PRESSUPOSTOS PARTICIPATIUS

COCENTAINA 2025

INFORME DE VIABILITAT DE LES PROPOSTES

Rebuda la seua proposta amb NRE 13625 de data 2/12/2024 us informe que la proposta presentada per vosté amb el títol «El rellotge de sol del Palau dels Comtes de Cocentaina» ha sigut valorada tècnicament com a **NO VIABLE**.

MODEL COM ES QUEDARIA

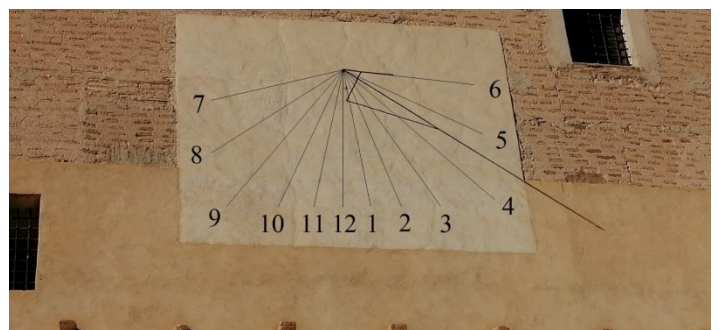
Les diverses propostes de recreació del rellotge de sol del Palau Comtal elaborades des de l'any 2017, algunes semblants a les proposades, no han segut autoritzades per la conselleria competent en matèria de cultura segons la llei 4/98 de Patrimoni Cultural, donada l'absència de documentació suficient que acredite com era al seu estat original.

Per a una millor divulgació d'aquest element del Palau Comtal es proposa la instal·lació al pati d'armes d'un plafó amb una recreació de com podria ser aquest rellotge en base a l'estudi realitzat pel restaurador/conservador Enrique Pérez Francés.
